Avis de la Mission régionale d'autorité environnementale de la région Nouvelle-Aquitaine sur un projet de centrale photovoltaïque au sol à Andernos-les-Bains (33)

n°MRAe 2019APNA006

Localisation du projet : Commune d'Andernos-les-Bains (33)
Maître(s) d'ouvrage(s) : Société EVEO WATTS 4
Avis émis à la demande de l'Autorité décisionnaire : Préfet de la Gironde
En date du : 12 novembre 2018
Dans le cadre de la procédure d'autorisation : Permis de construire
L'Agence régionale de santé et le Préfet de département au titre de ses attributions dans le domaine de l'environnement ayant été consultés.

Cartographie de synthèse des enjeux écologiques

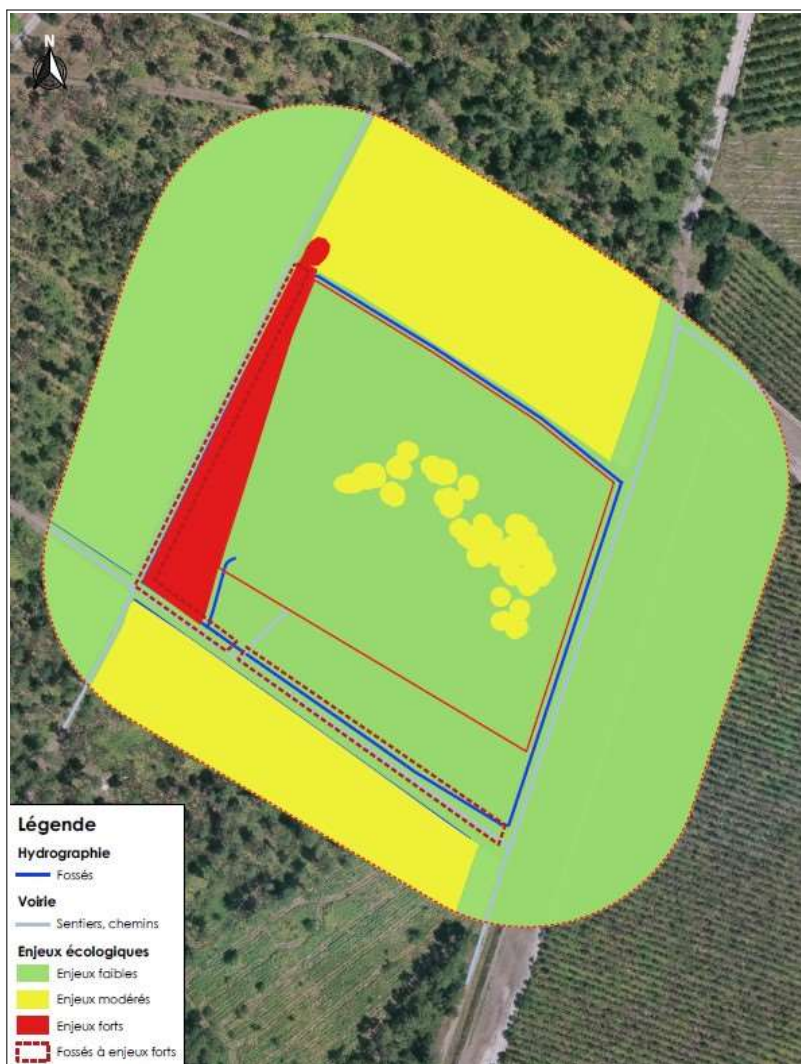
Les investigations réalisées ont également permis de mettre en évidence la présence d'espèces protégées d'amphibiens (Triton palmé, Crapaud commun), de papillons et d'oiseaux (Fauvette pitchou, Milan noir)¹. Les secteurs à enjeux sont liés aux zones d'habitat pour les amphibiens et les oiseaux, ainsi que les zones

humides, cartographiées en page 102 de l'étude d'impact.

L'étude présente une synthèse des enjeux hiérarchisés du site d'implantation, reprise ci-après :
